LuK Service Info

Part Nr. 233 0034 12 – 310/300mm TGU6

TB1113

Info: New design / Neues Design / Nouvelle conception / Nuevo diseño / Nuovo disegno / Nuovo segno

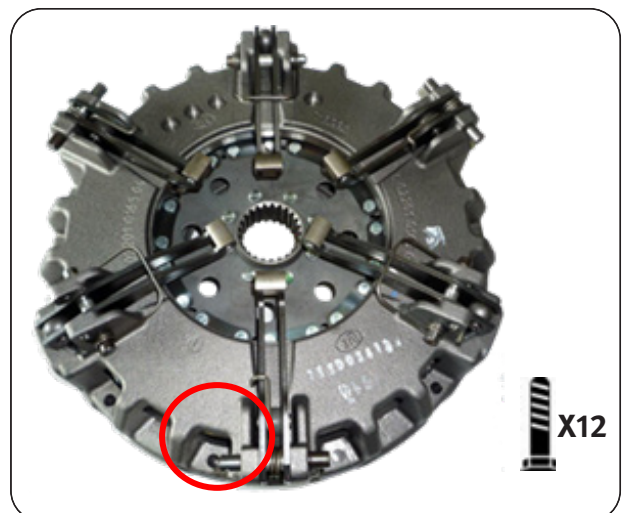
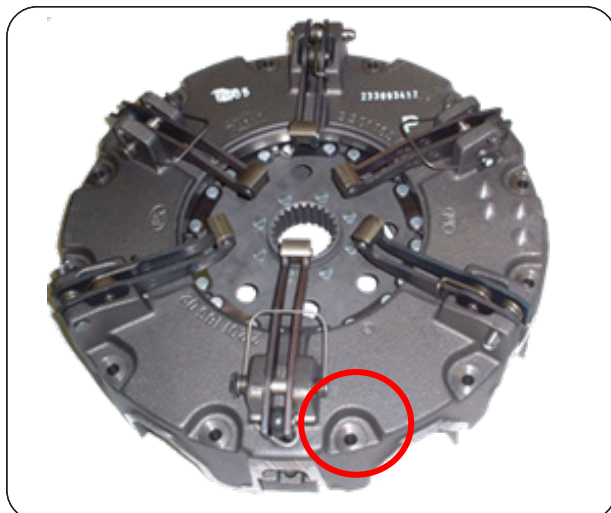
This new design utilises the latest clutch technology, using a vented housing for improved cooling and heat dispersal. Fully interchangeable with existing clutches with no modifications required to vehicle or flywheel. A new fixation bolt set 411 0195 10 12 x M8 x 1.25 x 65mm + Conical washer is supplied with new designs to accommodate the lower housing.
